PROYECTO : MODIFICACION PUNTUAL DEL ESTUDIO DE DETALLE
U.A.FRAGA

SITUACION : MANZANA ENTRE CALLES GARCIA BARBON, REPUBLICA
ARGENTINA, URUGUAY E ISABEL II.

FECHA : NOVIEMBRE 1995

La MODIFICACION PUNTAL DEL E.D. que ahora se presenta consiste en la anulación del mencionado paso peatonal a través de dicho inmueble, así como la supresión de la galería en planta baja en el frente a la plaza de dicho inmueble.

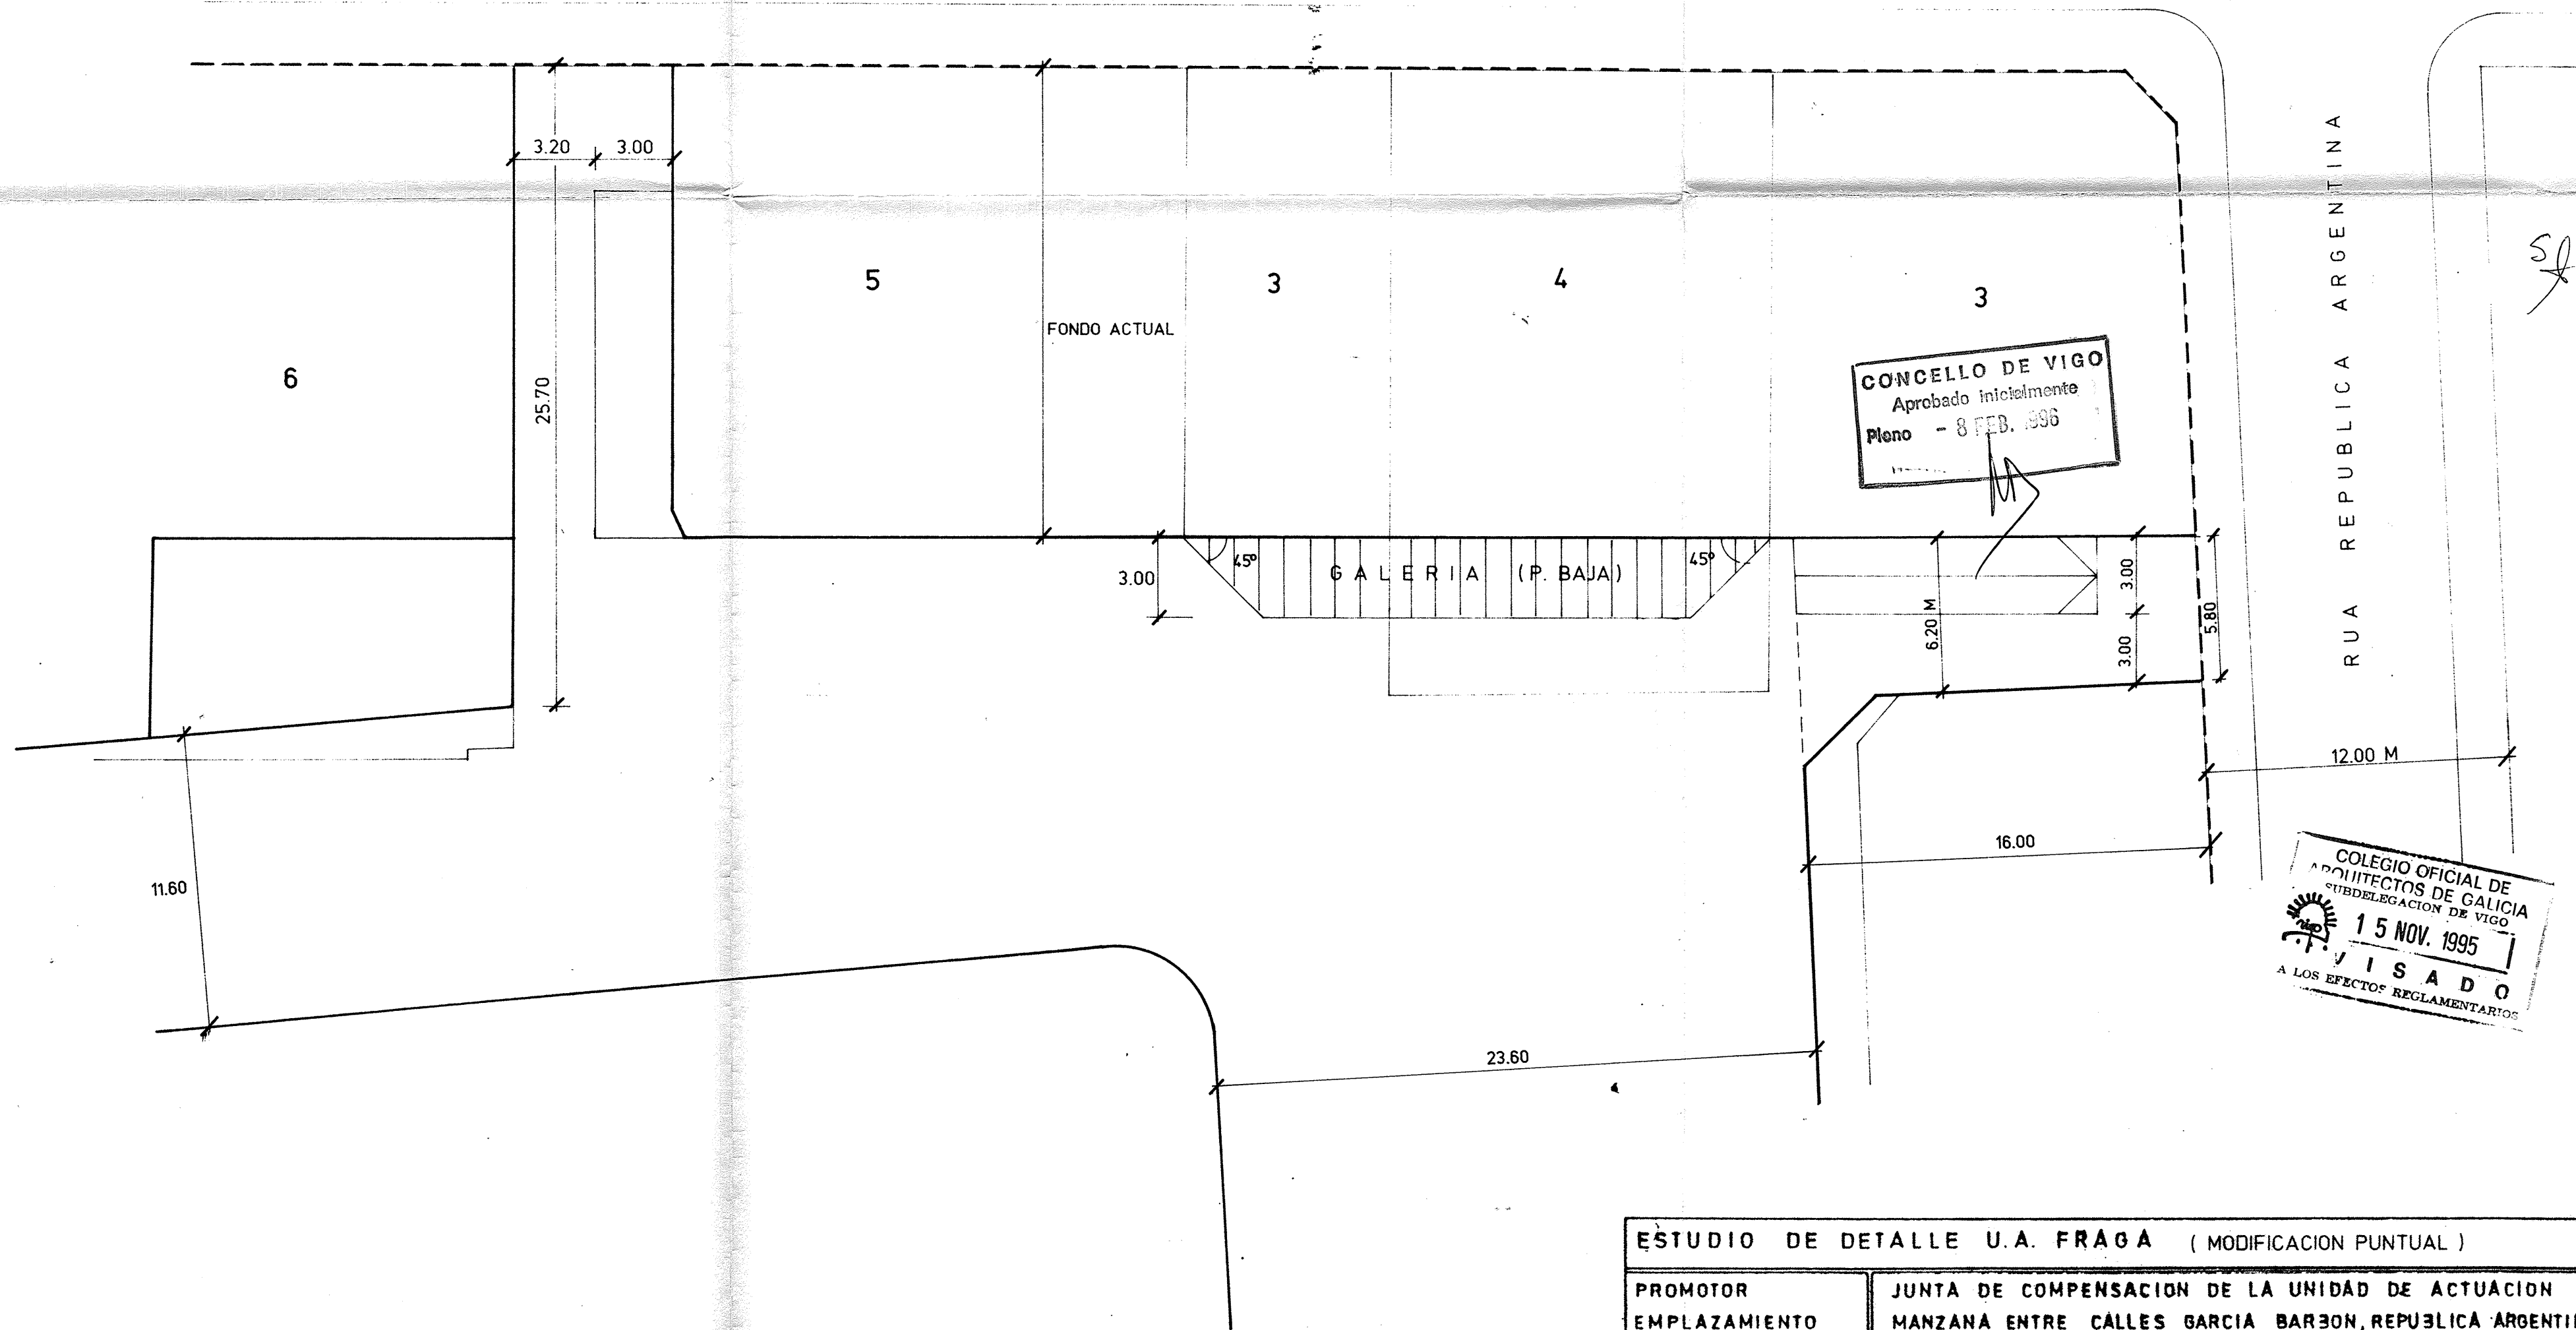
Como se puede comprobar en los planos que se adjuntan se reduce las superficie de los accesos pero se aumenta la de la plaza.

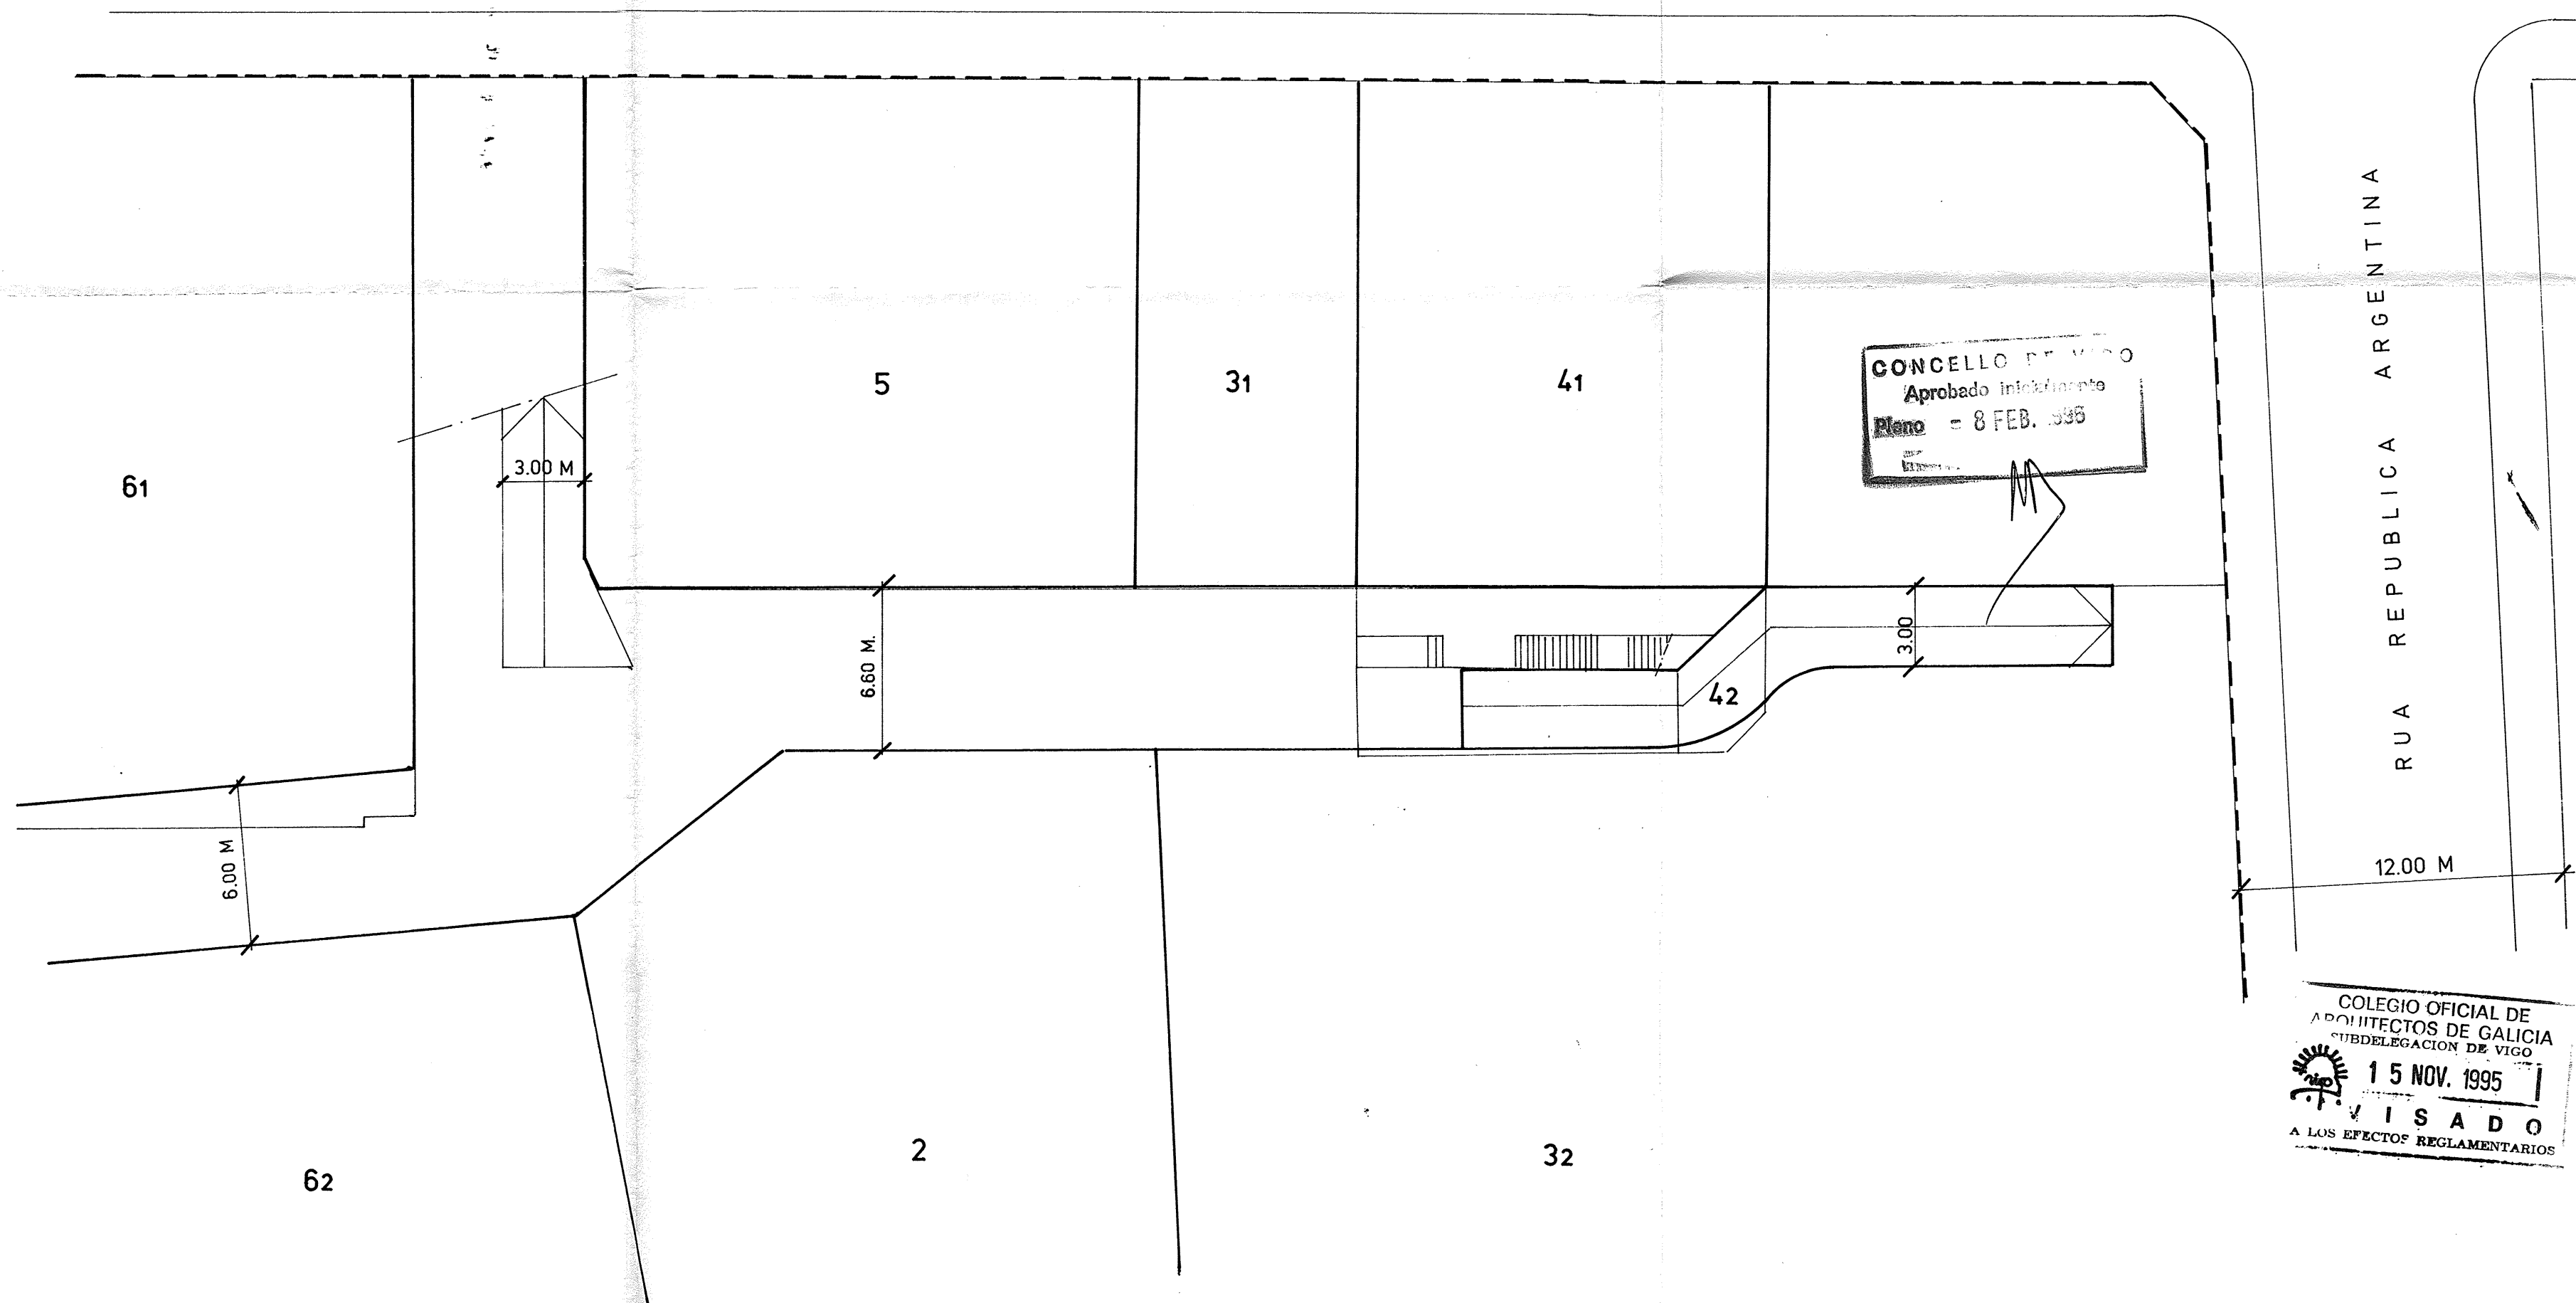
Como consecuencia de la supresión de la galería se modifican ligeramente las alineaciones a nivel de 1º y 2º sótano pero sin reducir las superficies de las zonas de circulación interior.
